**ODPOWIEDZI NA PYTANIA WYKONAWCÓW**

Wójt Gminy Gorzyce prowadzący postępowanie o udzielenie zamówienia publicznego w trybie przetargu nieograniczonego na zadanie „**Remont pomieszczeń budynku Urzędu Gminy**”, udziela odpowiedzi na zadane przez Wykonawców pytania.

- przykład balustrady.

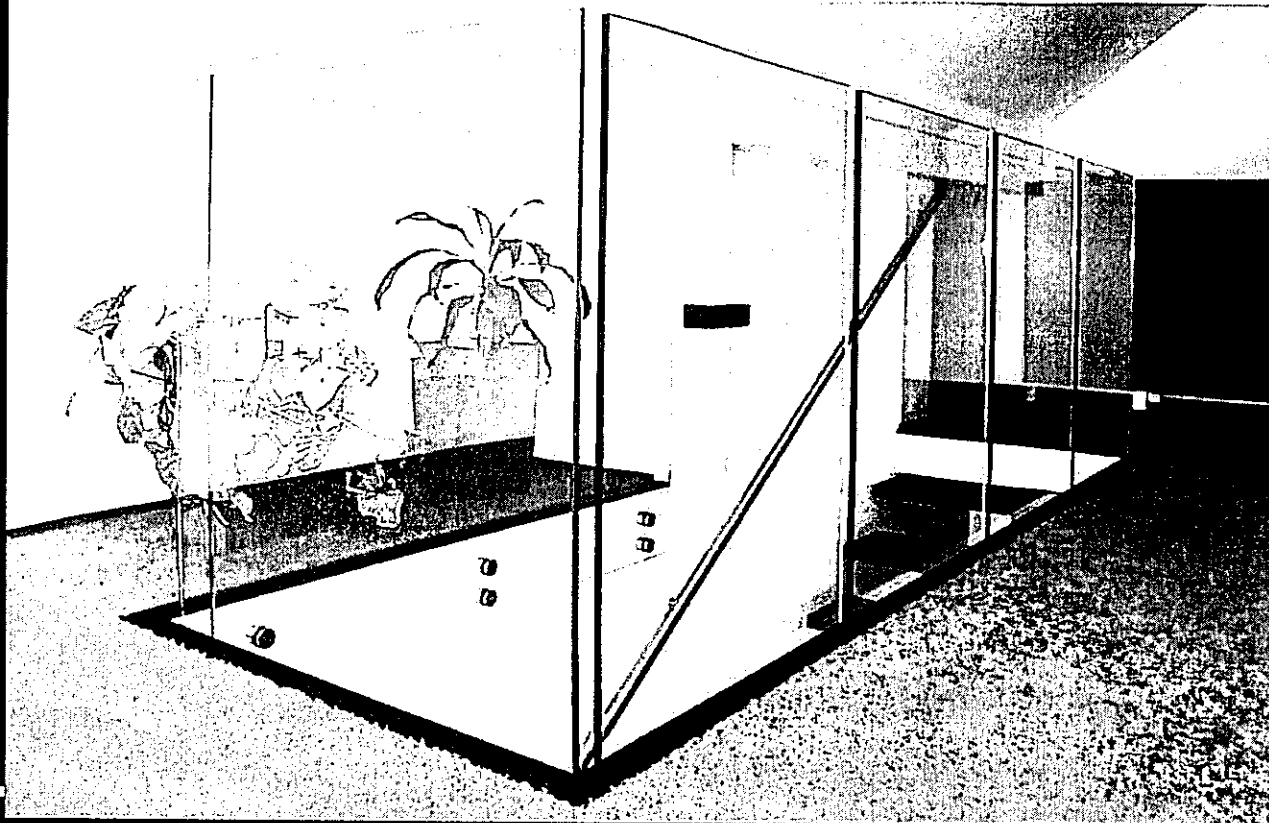
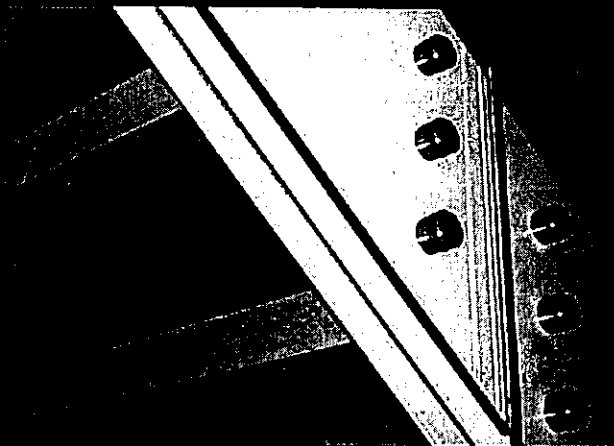
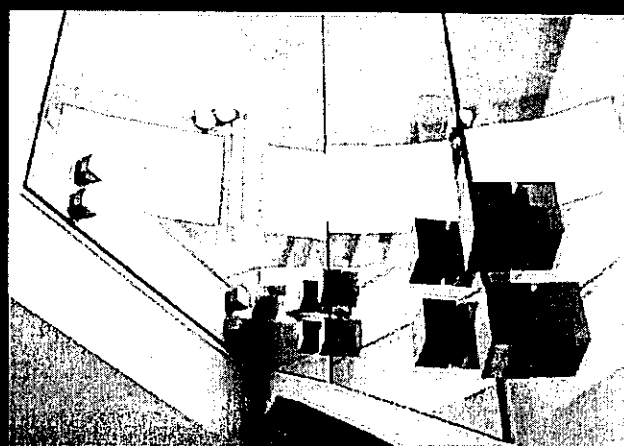
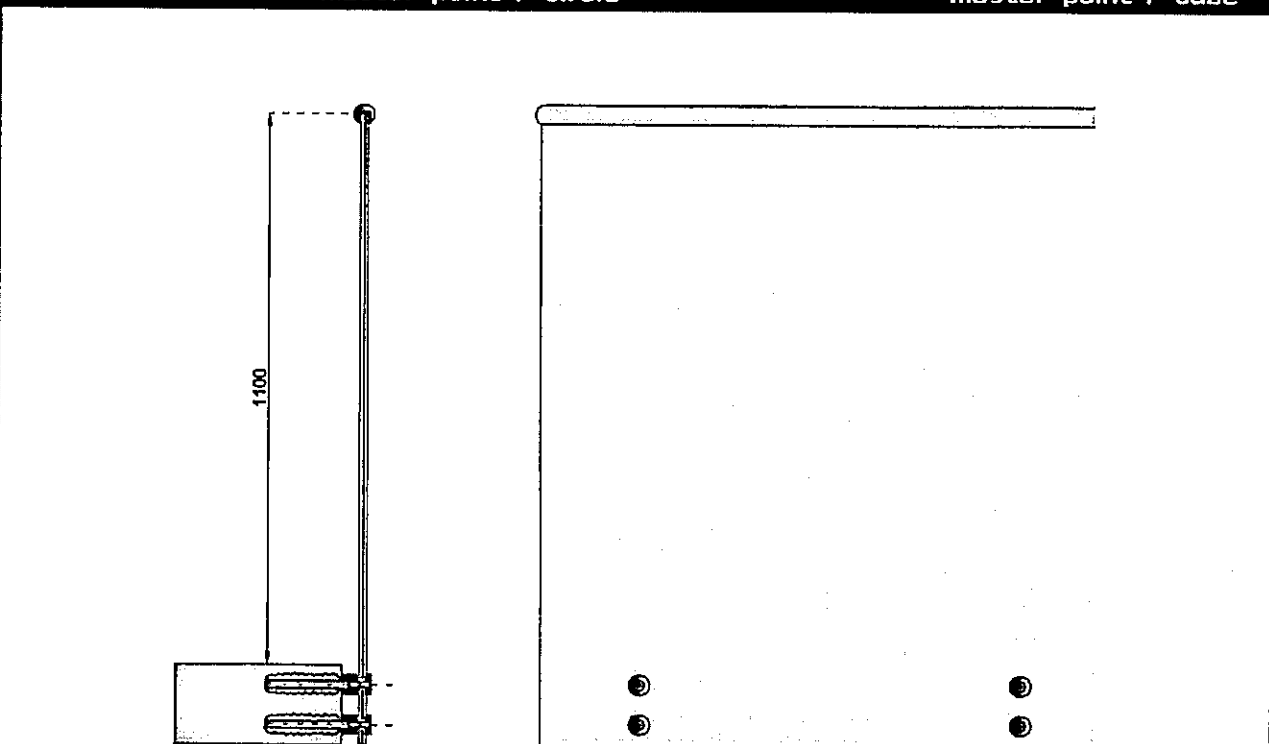
**Pytanie 12:** Prosi się Zamawiającego o udostępnienie dokładniejszego rysunku dotyczącego widoku balustrady wewnętrznej przewidzianej do montażu – pomoże to w przygotowaniu dokładniejszej kalkulacji.

**Odpowiedź:** Balustrady ze szkła obrazuje rys. wizualizacji AW16, AW17, AW18 oraz szczegółowy opis techniczny DZIAŁ V, pkt 12. Jest to rozwiązanie systemowe.  
Do wyjaśnienia dołączamy folder przykładowego producenta.
